Сброс (обнуление) памяти, т.е. искажение геометрии, потеря настроек на ТВ каналы и т.п. в телевизорах ERC и Erisson на шасси 3S10.

Неправильное формирование импульса сброса (Reset) на вх. 2 IC001.

Рис. 1

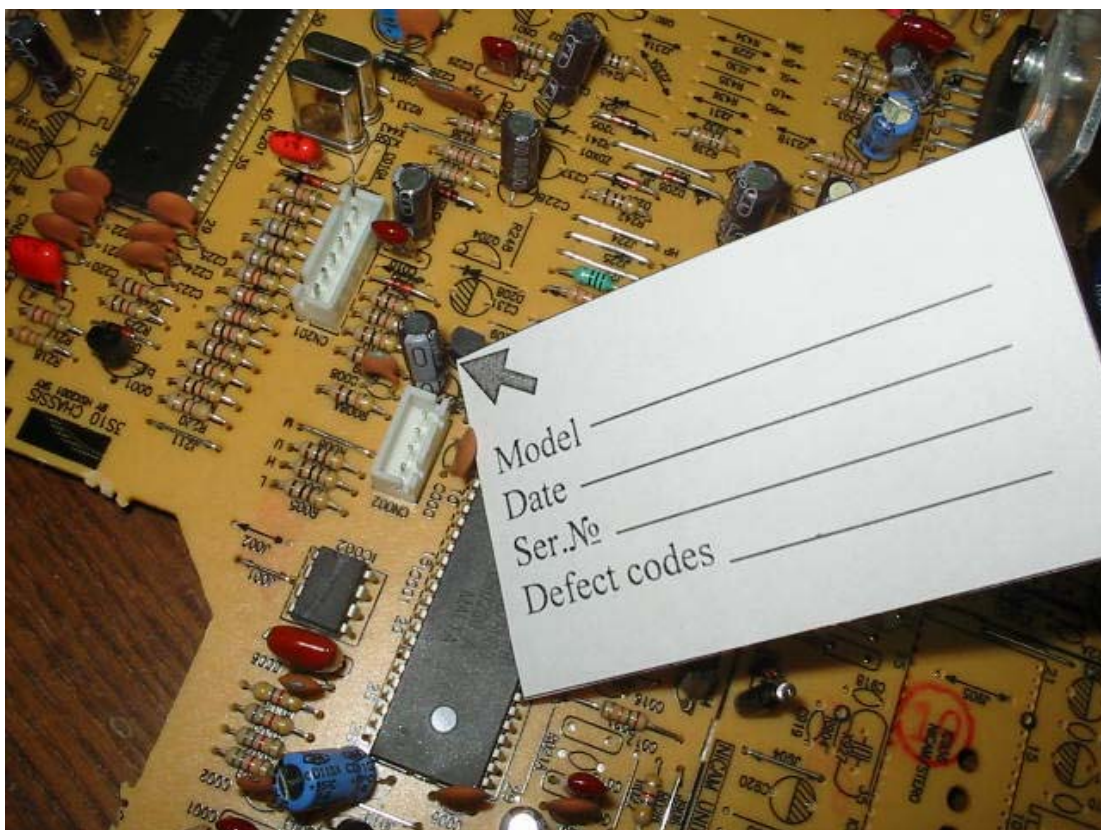
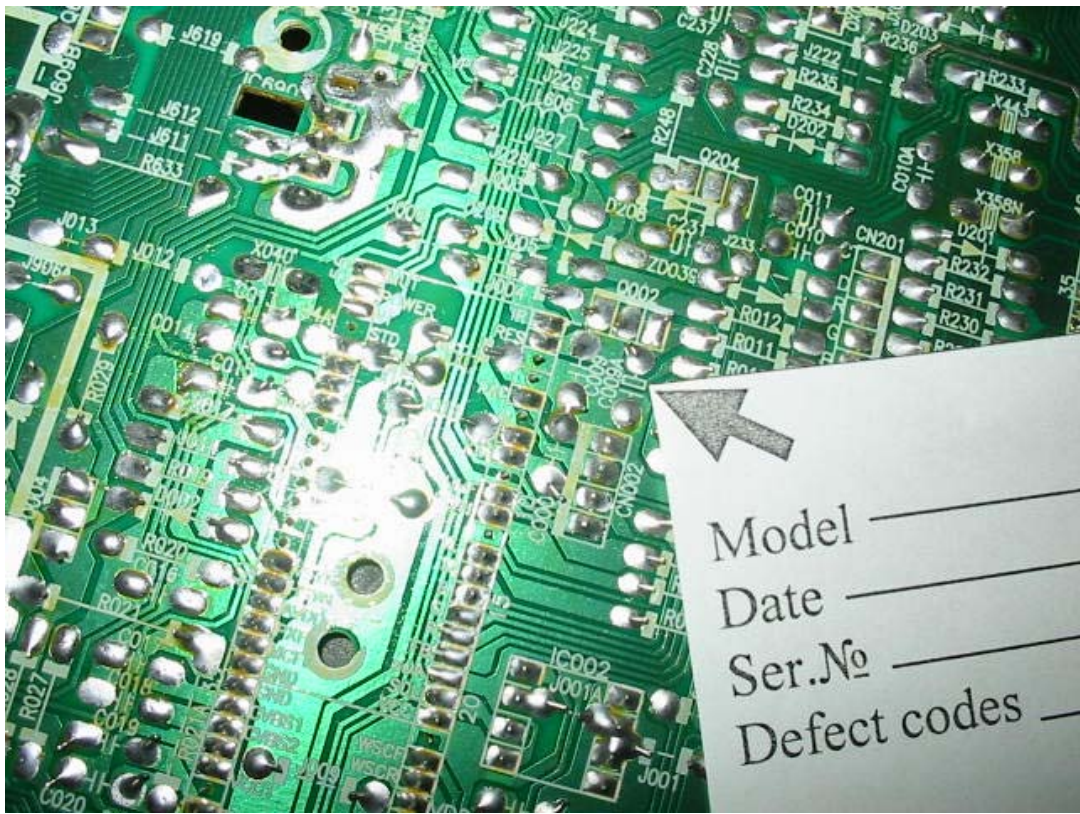
1. Отпаять конденсатор 100,0x25V, подпаянный навесным монтажом (фото 04).
2. Впаять конденсатор 10,0x16V на место C009A (фото 01, 02).

Рис.3

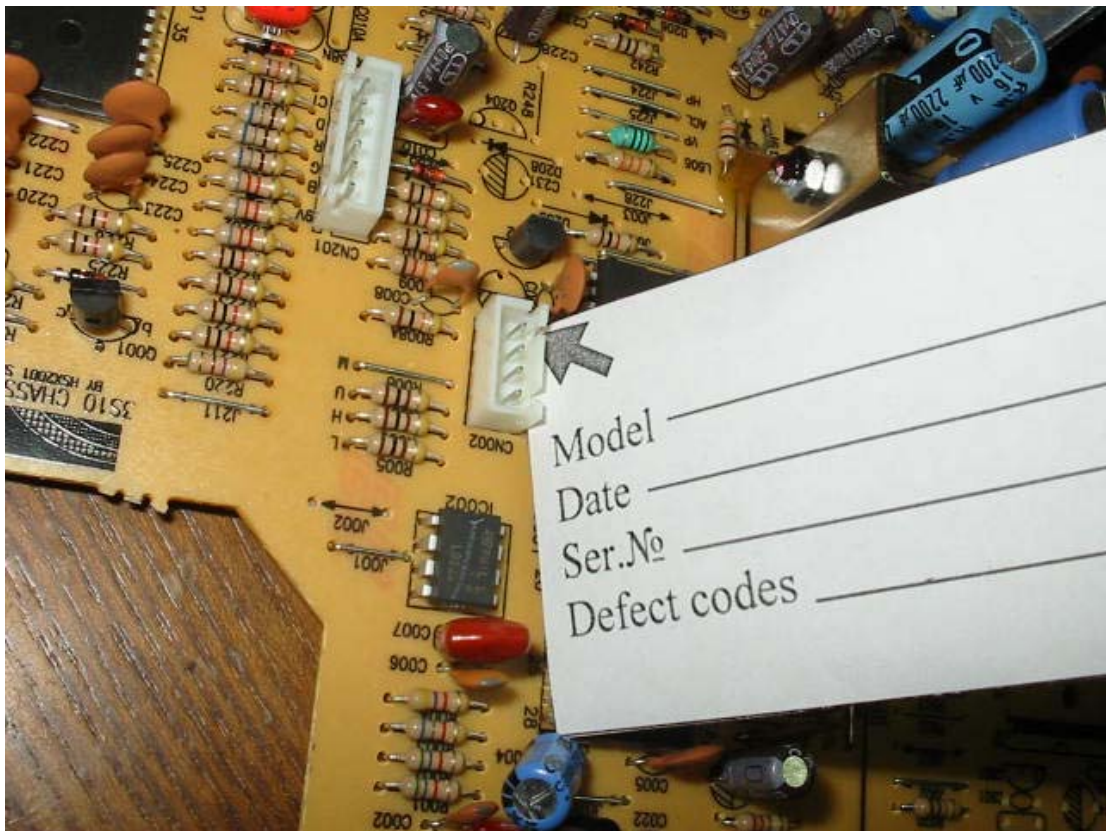
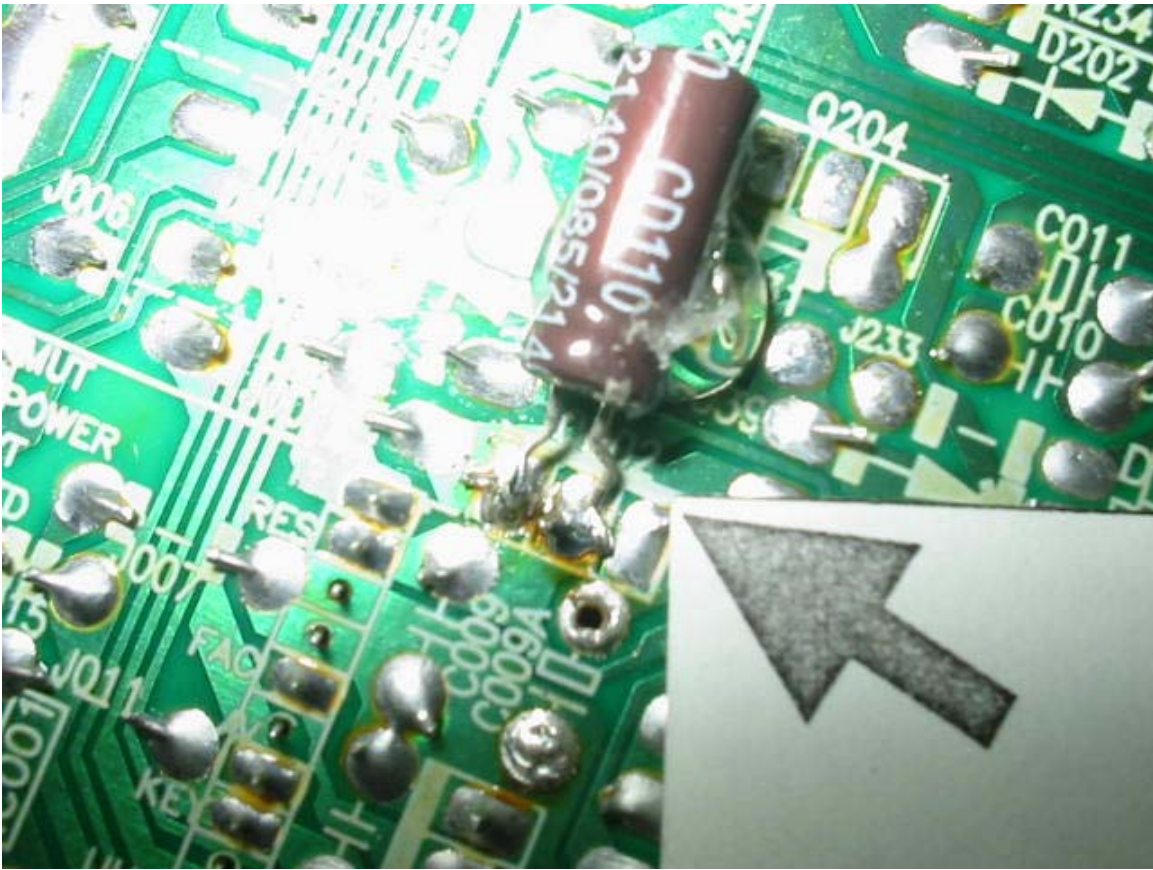
Вероятно, расположение деталей на шасси выглядит в соответствии с фото 03, 04.
